**CONCURSO PÚBLICO
N°CORBANA-PGBS-CP-002-2019**

ACLARACIÓN N°3

A continuación se adjunta para conocimiento del interesado y los demás participantes en el Concurso Público N° CORBANA-PGBS-CP-002-2019 “REMODELACIÓN ELÉCTRICA DEL PRIMER EDIFICIO DE CORBANA, OFICINAS CENTRALES, ZAPOTE, PROVINCIA DE SAN JOSÉ”, la respuesta a la consulta #3 realizada por la empresa INTEGRACOM.

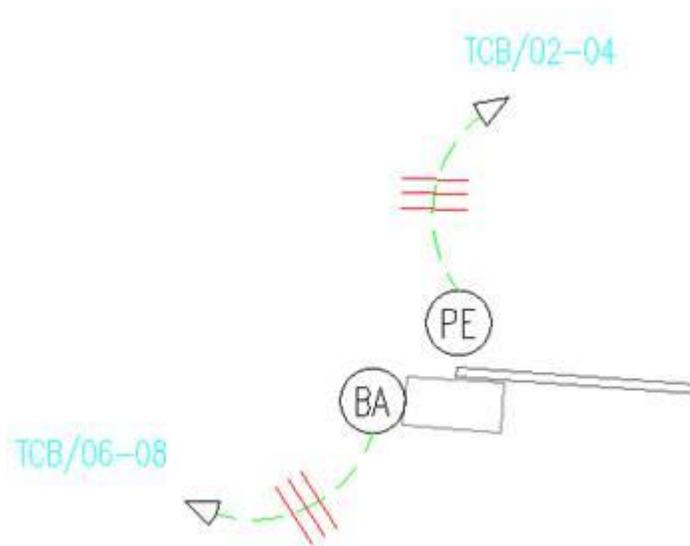
2. Favor aclarar si en el área de la cancha se reutiliza la canalización subterránea existente o se sustituye por una nueva.

R //Se sustituye por una nueva.
